**PORTARIA DE CLASSIFICAÇÃO DE BARRAGEM Nº1.114 DE 29 DE AGOSTO DE 2024**

**Classificar a Barragem Vila Rica I, existente no Córrego Pium, afluente do Branco, UPG A- 7 – Médio Xingu, Bacia Hidrográfica Amazônica, município de Vila Rica, empreendedor Cazanga Gestão de Empreendimentos Agropecuários S/A**

| Classificação de barragem de terra existente - SNISB nº 26332 |  |
| PT Nº: 179869 / GSB / CCRH / SURH / 2024                      | Processo Nº: 46155/2022<br>Data do Protocolo: 29/12/2022 |

Figura 14 – Mapa de Envolvória Máxima de Inundação Galgamento – ZAS e ZSS

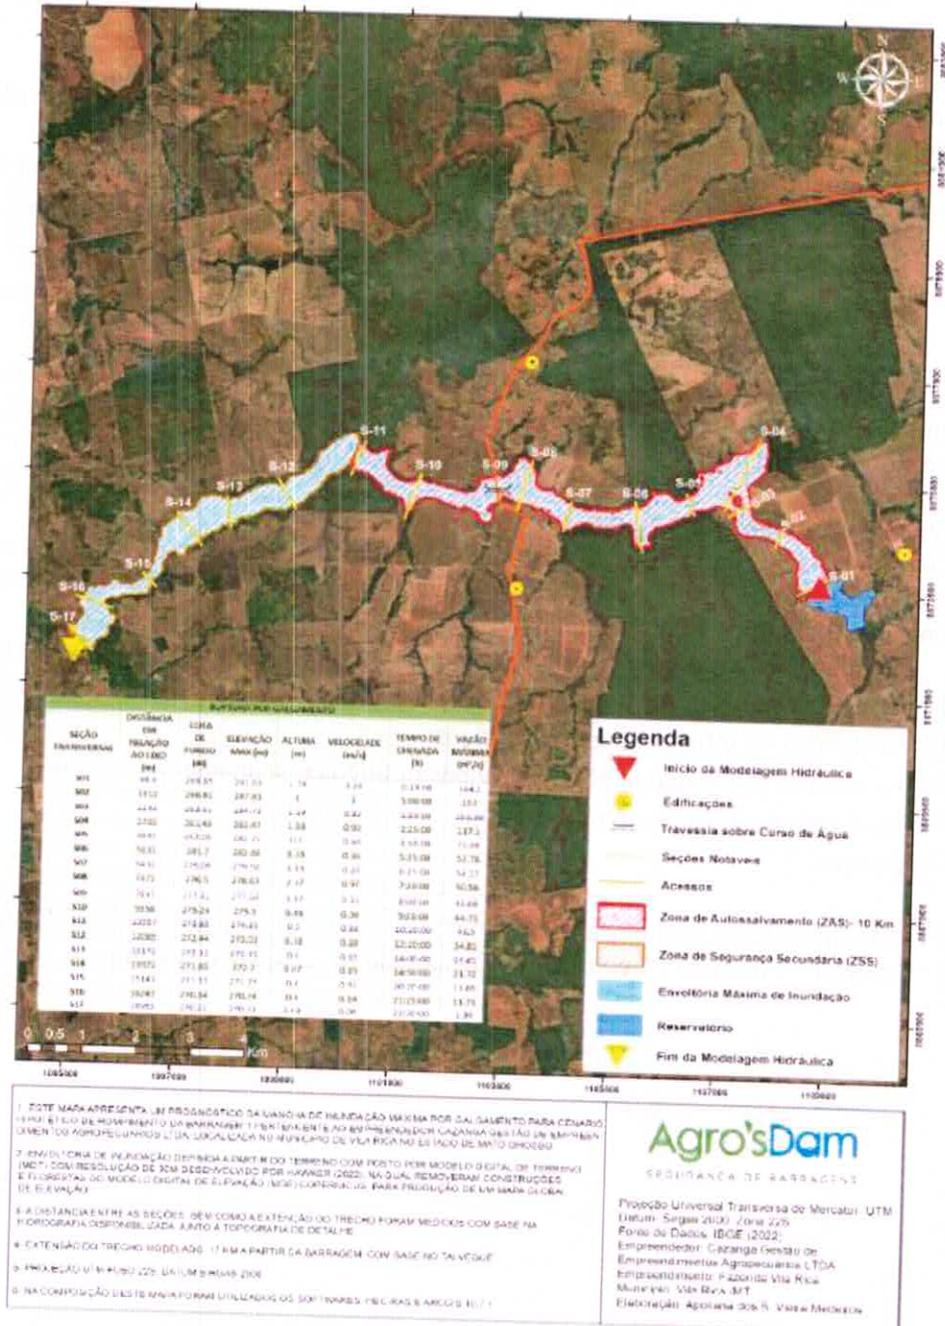
O estudo hipotético de ruptura do barramento resultou na mancha de inundação da barragem principal “Barragem Vila Rica I”, conforme apresentado na imagem a seguir.

Após a apresentação das informações sobre os possíveis riscos associados à barragem, é detalhada a memória de cálculo do DPA (Dano Potencial Associado), que está descrita no Quadro 1.
